改善箇所説明図

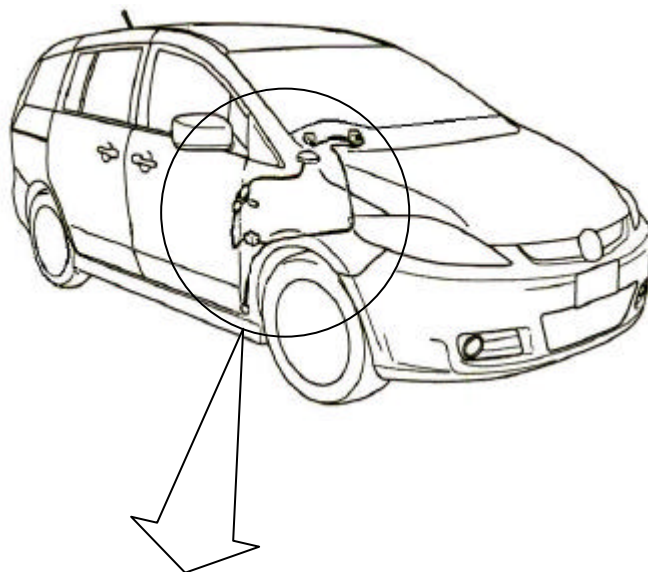
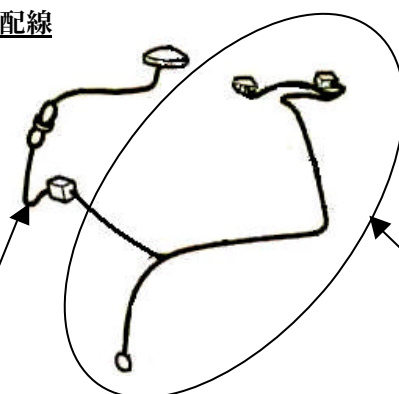
基準不適合発生箇所

ディーラーオプション部品として販売されたオートライト（車外の明るさに応じて前照灯を自動的に点灯、消灯する装置）を装着した車両において、オートライトの電気回路が不適切なため、走行用前照灯（ハイビーム）が点灯しているにもかかわらず、走行用前照灯の点灯操作状態を表示する表示灯が点灯しない。

全車両、オートライト用電気配線の一部を対策品と交換する。

識別：助手席側サイドパネル裏側にあるフューズ・ブロック
取付けブラケットに黄色ペイントを塗布する。
